中型バスの原動機のリコールについて

リコール届出番号3177

平成25年6月20日、UDトラックス株式会社は下記のリコールを国土交通大臣に届け出しました。

改善箇所説明図

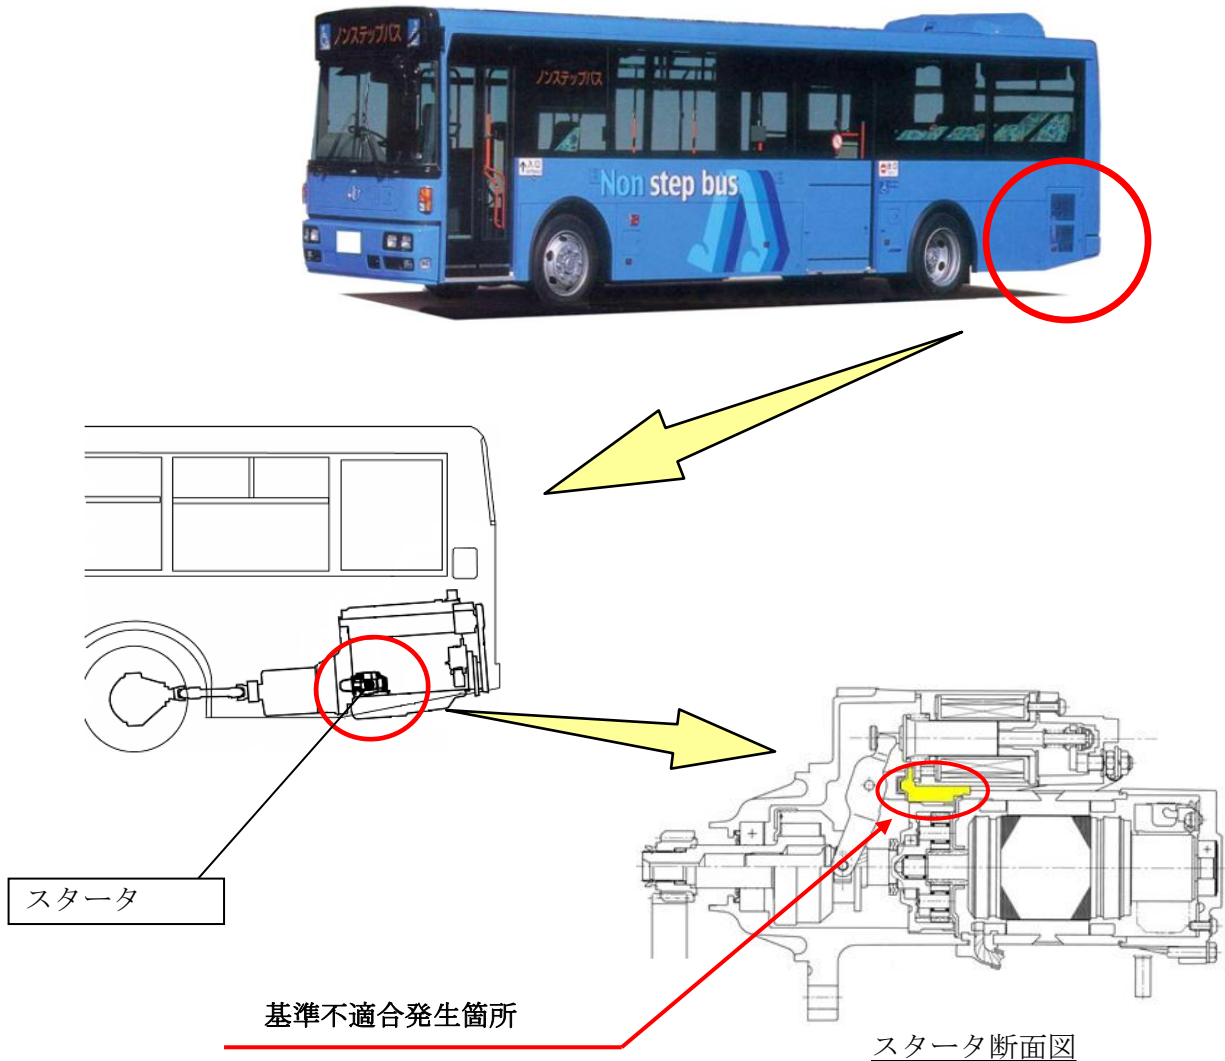
アイドリング・ストップ&スタート・システム(以下ISS)を搭載した路線バスにおいて、スタータに使用されているゴム部品の材質が不適切であること、及びフライホイールリングギヤの摩耗に対する余裕が不足しているため、ISSによるエンジンの始動を頻繁に行うと、当該リングギヤが早期に摩耗するものがある。そのため、そのままの状態で使用を続けると、スタータの空転が発生し、最悪の場合、エンジンが始動不能となるおそれがある。

全車両、スタータを対策品に交換すると共にフライホイールリングギヤの摩耗状況を点検し、使用限度を超えていた場合は新品のフライホイールリングギヤに交換する。
また、ISSの制御プログラムをフライホイールリングギヤの摩耗対策品に書き換える。

注： 内は、交換部品を示す。

識別：車両左後方フレーム部のスタータ アースポイント部に黄色ペイントを塗布する。
